定期調査報告書
（第一面）

【イ.所在地】 埼玉県 深谷市 桜台763
【ロ.名称のフリガナ】 カキグリーンパーク(パティオ)
【ハ.名称】 深谷グリーンパーク(パティオ)
【ニ.用途】 屋内プール

【5.調査による指摘の概要】

01 31774000 1100

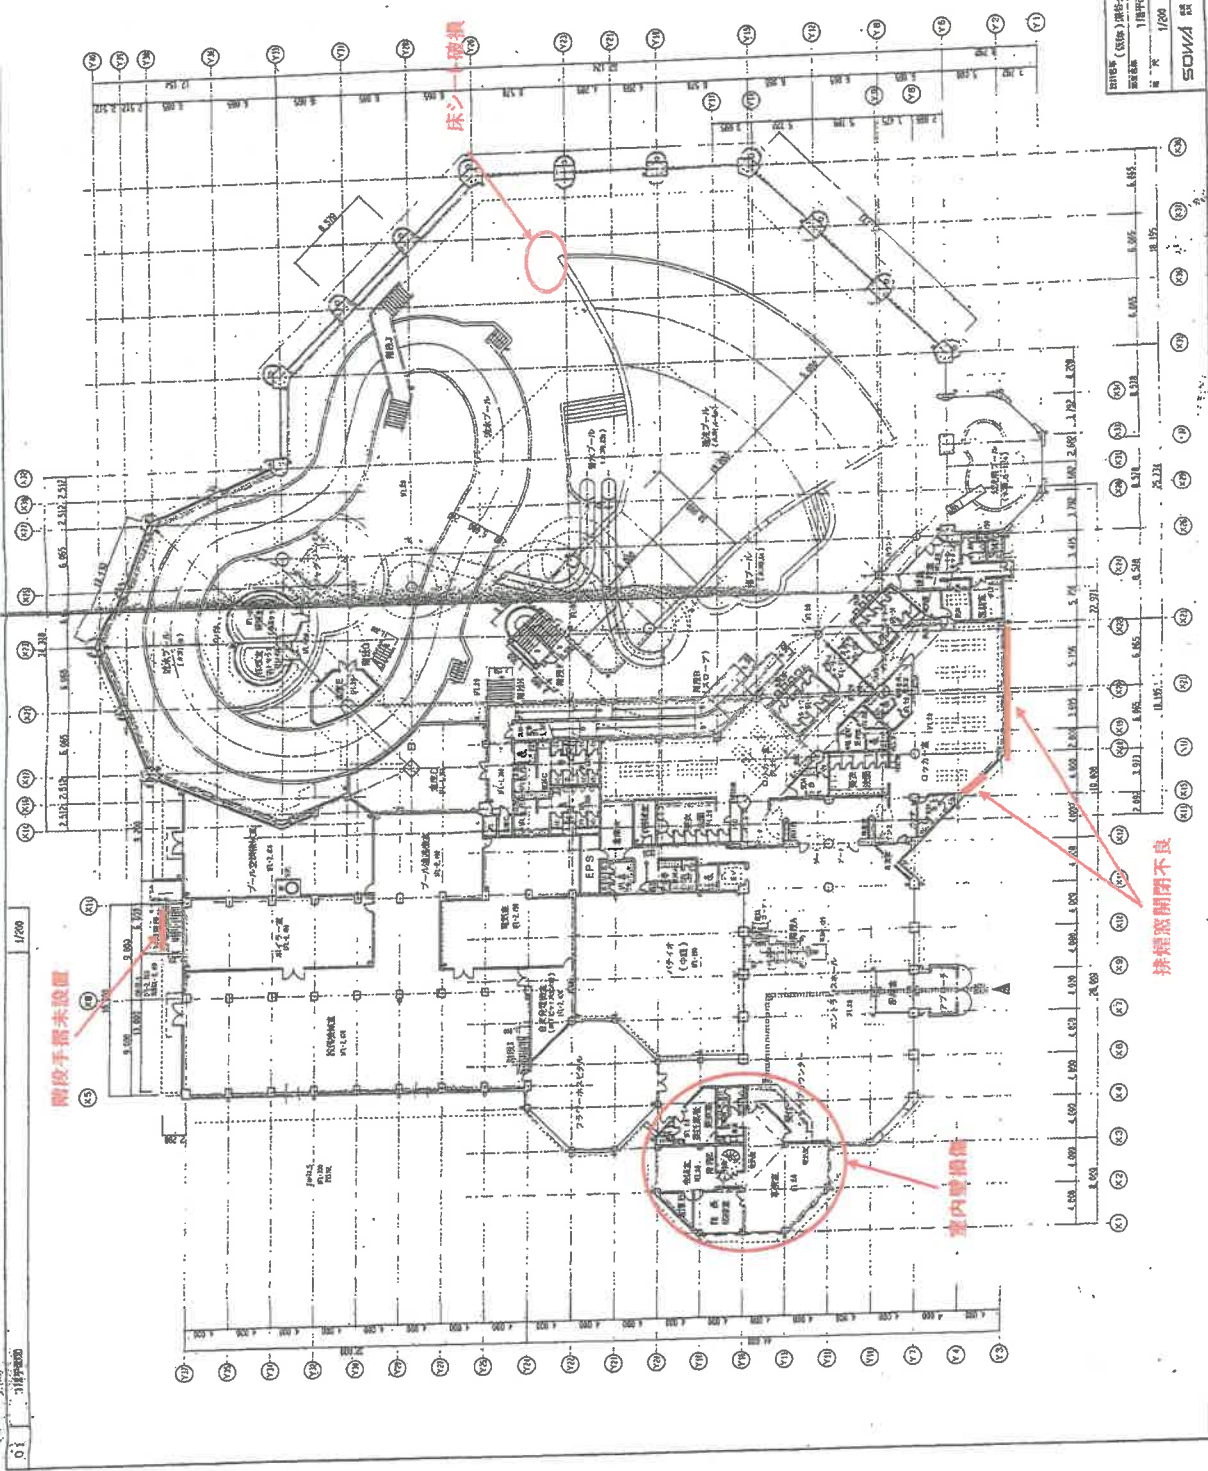
排煙窓開閉不良

車内壁損傷

床シール破損

階段手摺未設置
